新福岡県立美術館新築工事設計図書に関する質疑回答書

福岡県建築都市部営繕設備課 福岡市博多区東公園7番7号	承認 approve	設計者 株式会社隈研吾建築都市設計事務所 KENGO KUMA & ASSOCIATES 一般建築士事務所 東京都知事登録 第32752号 管理建築士 一般建築士登録 第319352号 宮崎賢次	工事名称 新福岡県立美術館新築工事	日付 令和7年7月	図面番号 A-208
			図面名称 【ポンプ小屋】 平面詳細図・矩計図	【発注図】 縮尺 A1: 1/30 A3: 1/60

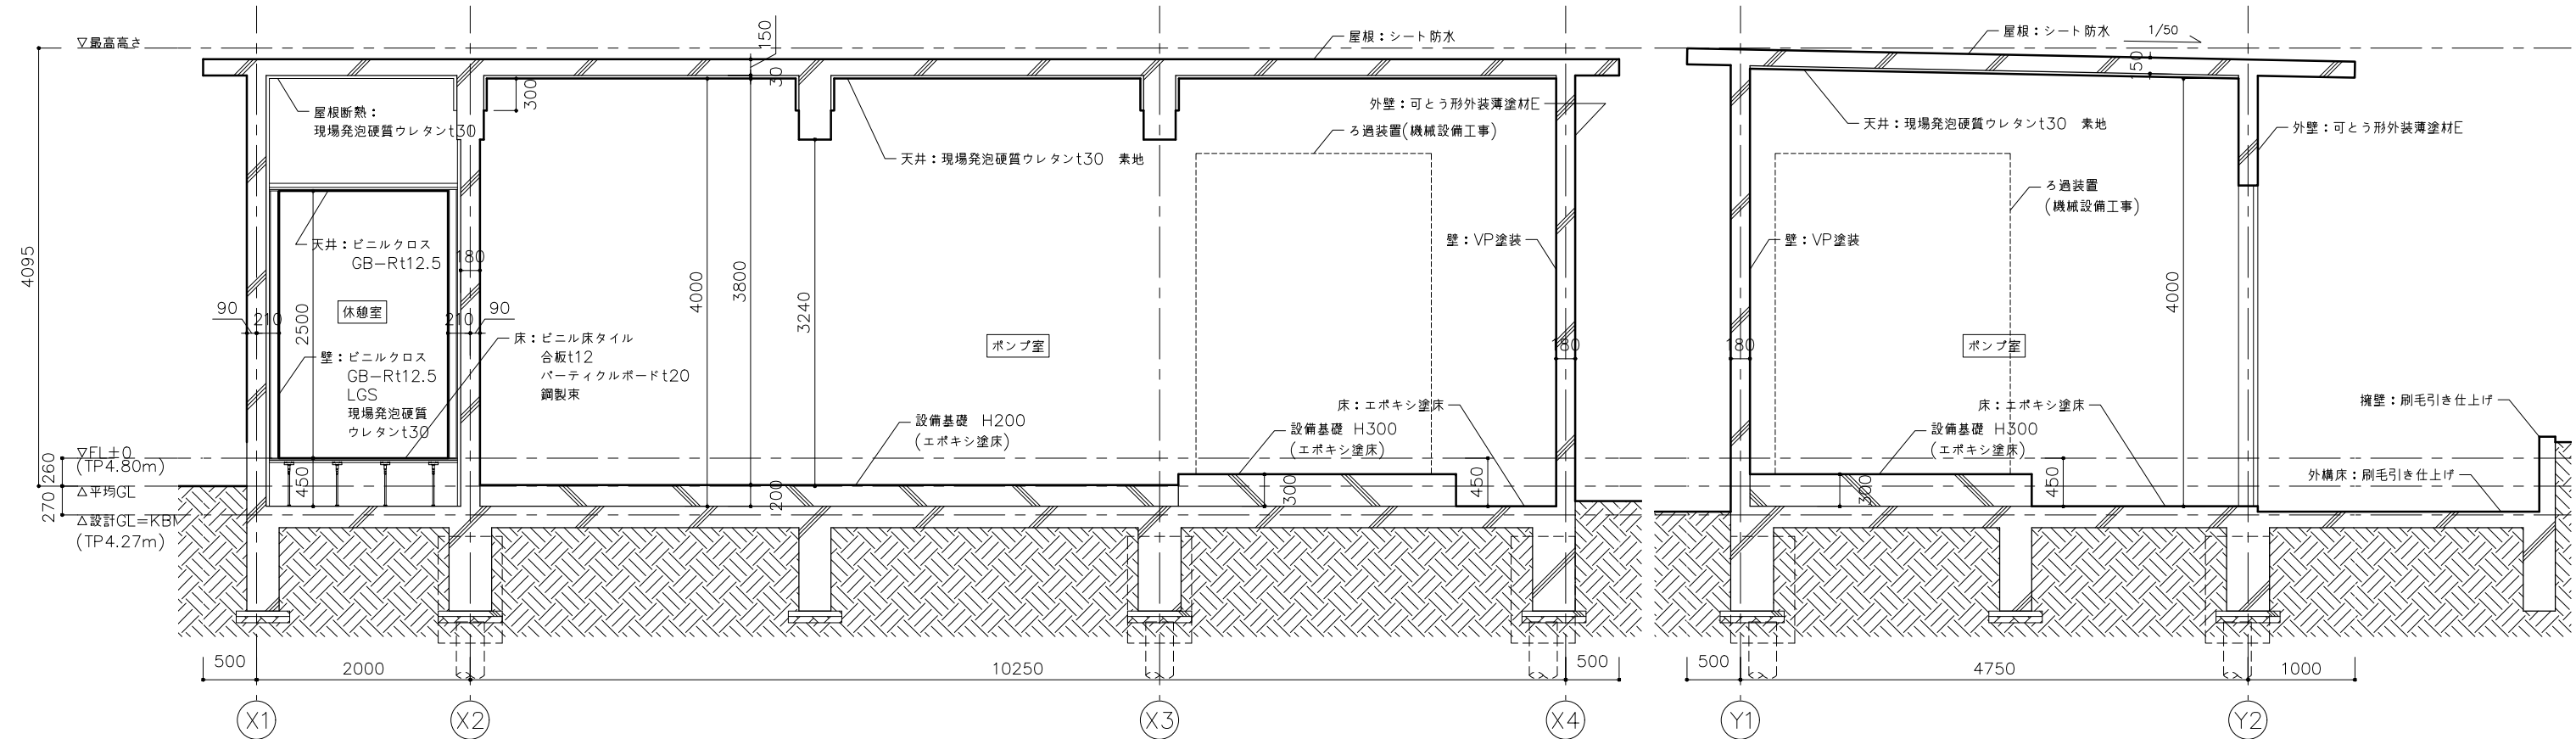
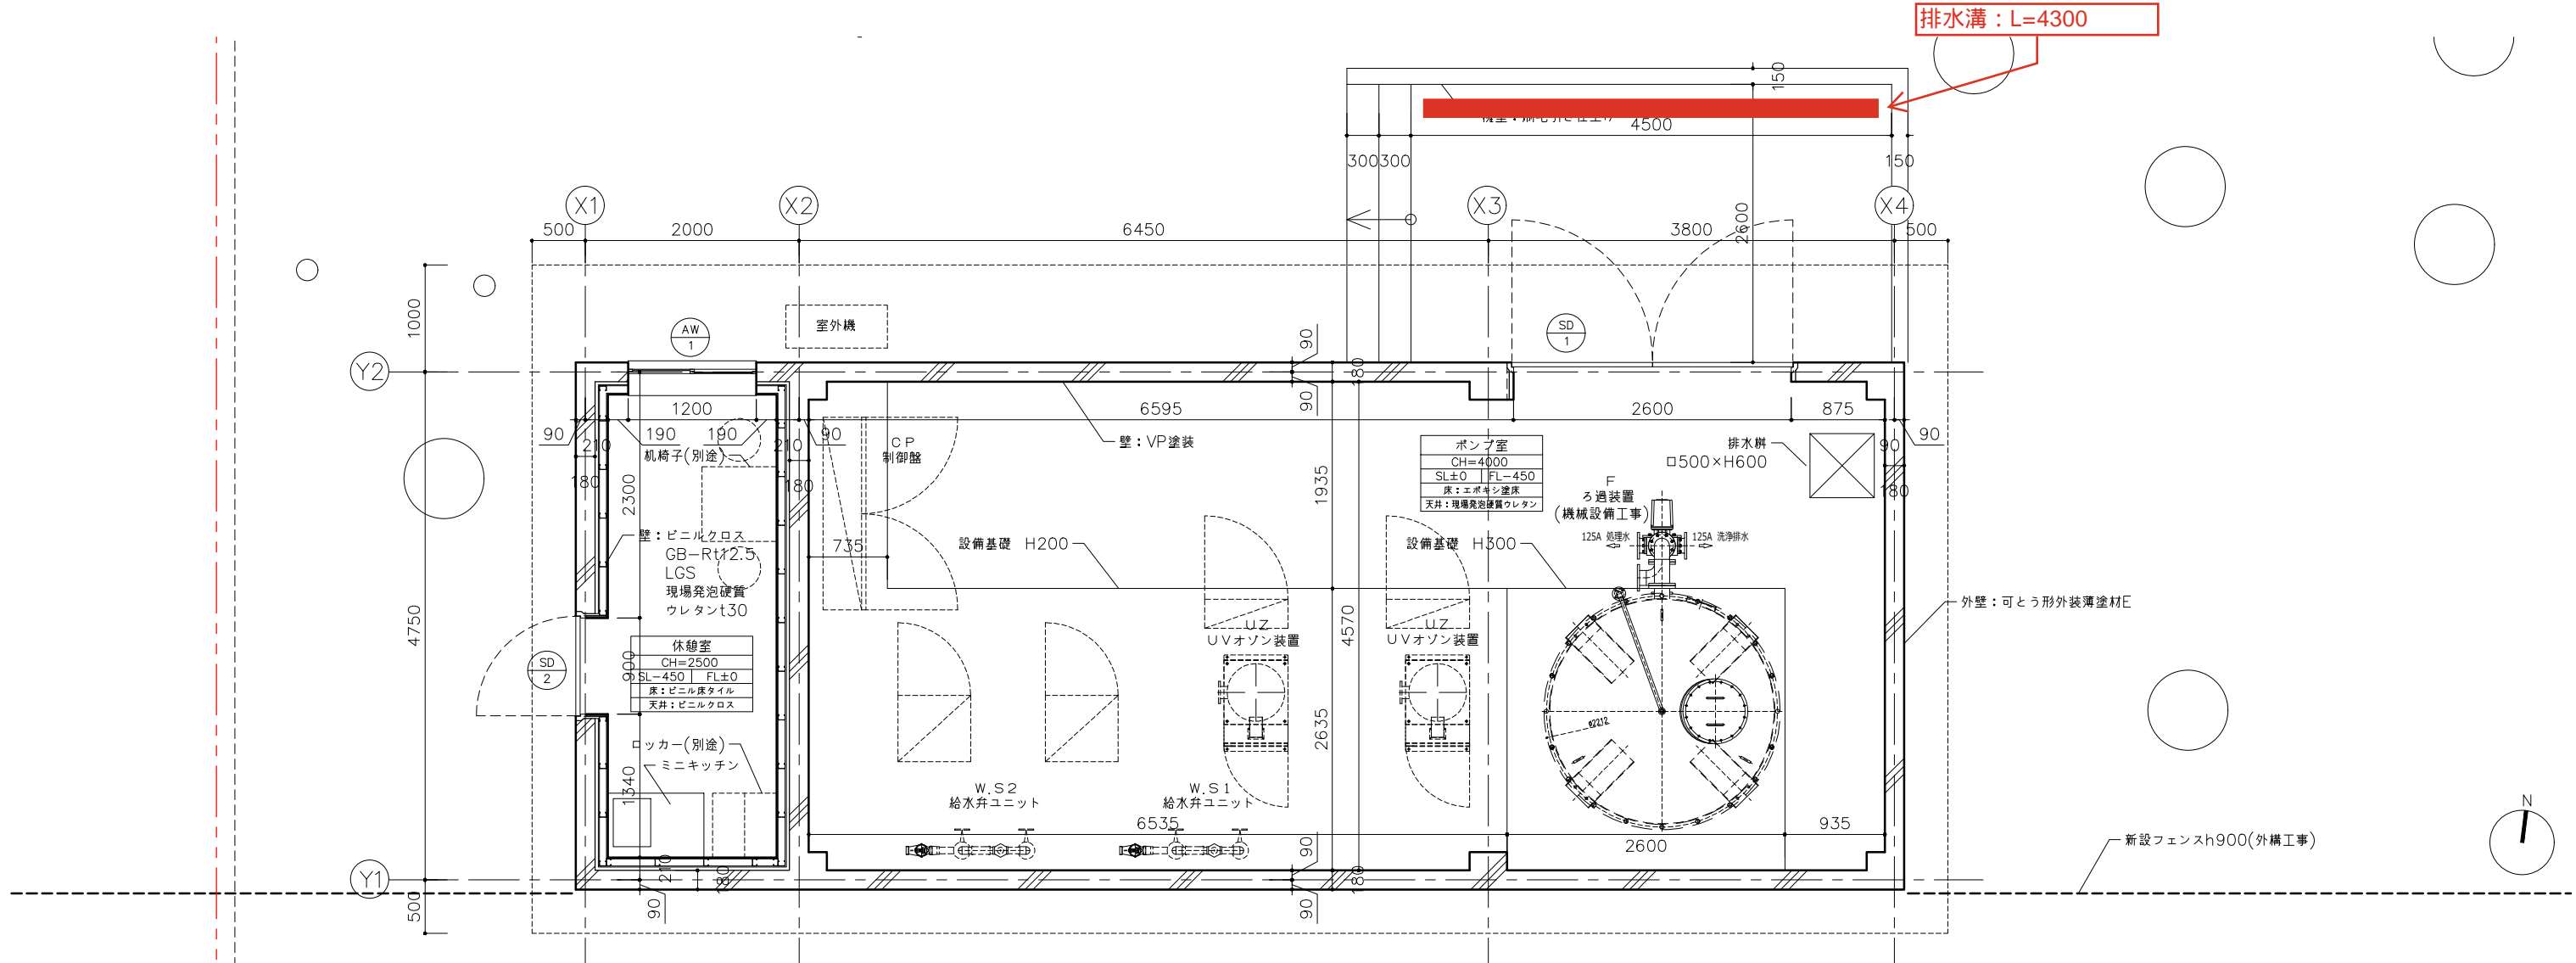
NO	区分	質 問	回 答
1	A-206・211	雑詳細図/擁壁の入口ホーチに排水溝W200*H200がありますが、平面図に記載がありません。排水溝の位置を御指示下さい。	別紙A-208を参照ください。L=4300で見込んでください。
2	A-309	壁樋φ60の仕様と位置・径路を<茶会館><茶室棟>それぞれ御指示下さい。	仕様は銅製です。 茶会館:80m、茶室棟:13mを見込んでください。 具体的な箇所については現場にて工事監理者と協議の上判断いたします。
3	A-327	腰掛待合の腰掛板養生蓋の仕様を御指示下さい。	ベニヤt9(木材保護塗装)を腰掛の大きさに合わせて製作してください。
4	A-326	露地便所 手洗いカウンター-天板:特殊左官仕上+木下地に於いて、木下地の仕様詳細を御指示下さい。	合板t12+40角材程度と考えてください。
5	A-103・123	雑詳細図(2)の置き型洗面ボウルは工事区分表より設備工事と考えて宜しいでしょうか。また工事区分表ではシールも設備工事になっておりますが、洗面カウンター廻りのシールではなく、洗面ボウル廻りのシールの事と考えて宜しいでしょうか。併せて御指示下さい。	洗面ボウル及びシールは建築工事と考えてください。
